改善箇所説明図①

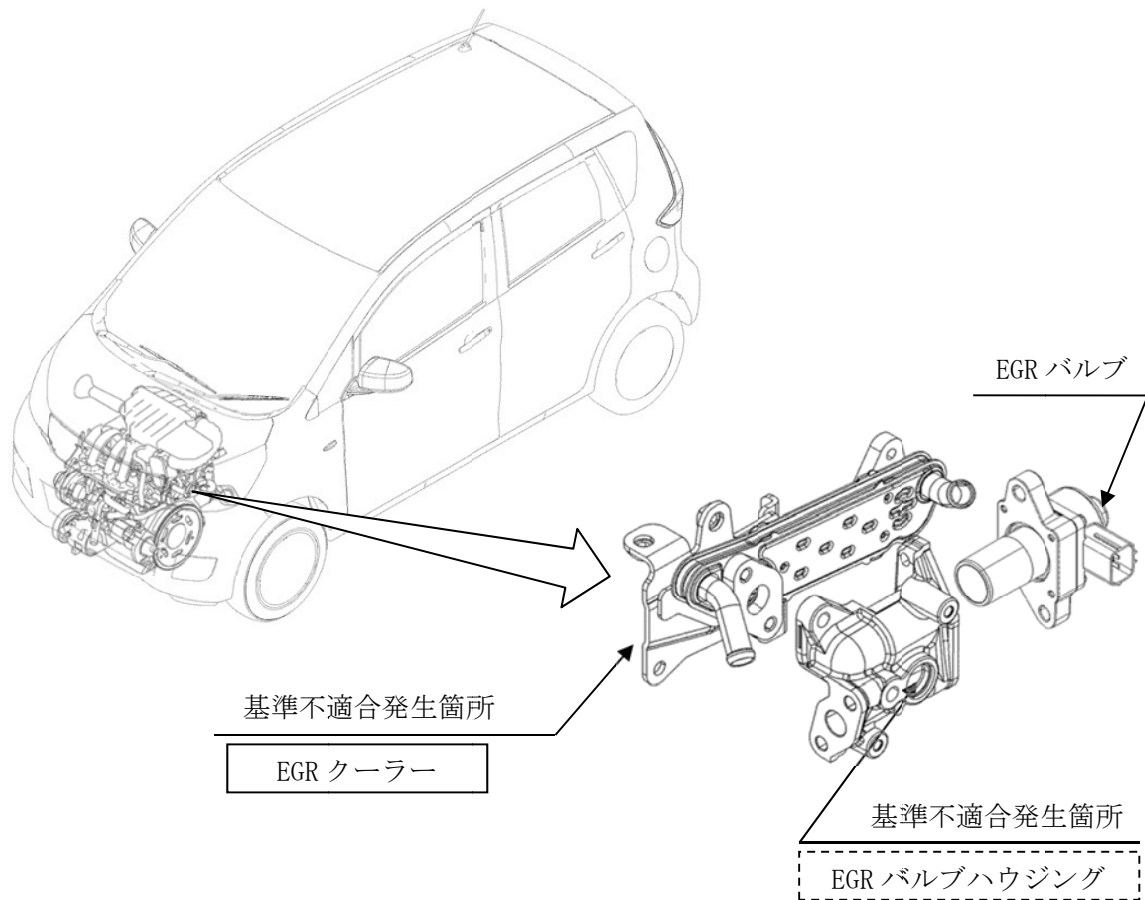
排気ガス再循環装置(EGR)の EGR クーラーおよび EGR バルブハウジングにおいて、一部の材質が不適切なため排気ガス凝縮水により腐食し、腐食片が EGR バルブに噛み込んだり、EGR バルブハウジングに穴あきが発生したりするものがある。そのため、燃焼不良となり、エンスト、再始動不能に至るおそれがある。

注：図中の 内は、確認、交換する部品を示す。

図中の 内は、交換する部品を示す。

全車両、EGR クーラーを確認し、対策品に交換する。また、全車両、EGR バルブハウジングを対策品に交換する。

識別：運転者席側ドアチェッカーのヒンジにあるピン頭部に白又は黄色ペイントを塗布する。
